**ГОСТ 10345.1-78, ГОСТ 10345.2-78**

Метод определения стойкости к действию электрической дуги переменного напряжения свыше 1000 В

Изменение № 1 ГОСТ 10345.1—78 Материалы электроизоляционные твердые. Метод определения стойкости к действию электрической дуги переменного напряжения свыше 1000 В

Черт. 1

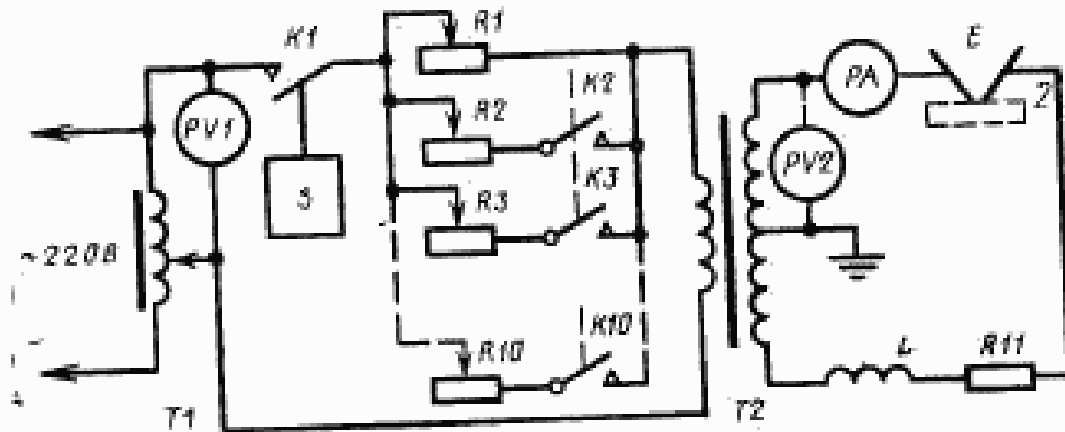
Пункт 2.1. Первый абзац. Заменить слова: «переменного напряжения свыше 1000 В» на «малого тока высокого напряжения»;

третий абзац после слов «киловольтметр (PV2)» дополнить словами: «с погрешностью не более 5 %».

Пункт 2.3 изложить в новой редакции: «2.3. Измерительные приборы (PV1 и PA) должны обеспечивать определение измеряемых значений с погрешностью не более 1 %».

Черт. 2

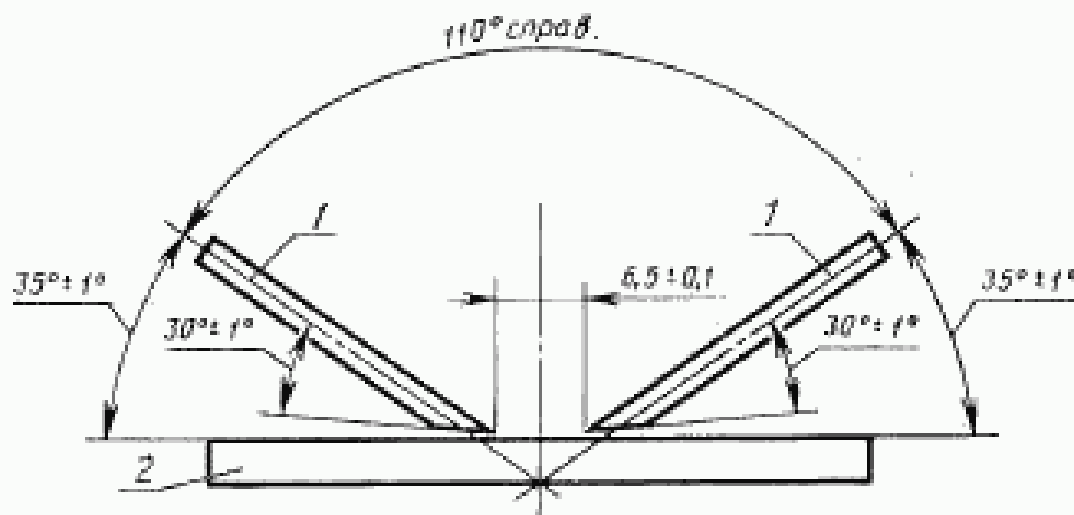
Пункт 2.8. Первый абзац. Заменить значение и слова:  $2,5 \pm 0,1$  на  $(2,5 \pm 0,05)$ , «содержащего 1,5—2,0 % окиси тория» на «или тантала»;

последний абзац изложить в новой редакции: «Шероховатость контактной поверхности должна быть не более  $Ra \leq 0,20$  мкм по ГОСТ 2789—73.

При затуплении вершины электродов (под влиянием дуги) электрод затачивают до радиуса 0,05 мм. Кромки электродов не должны иметь заусенцев».
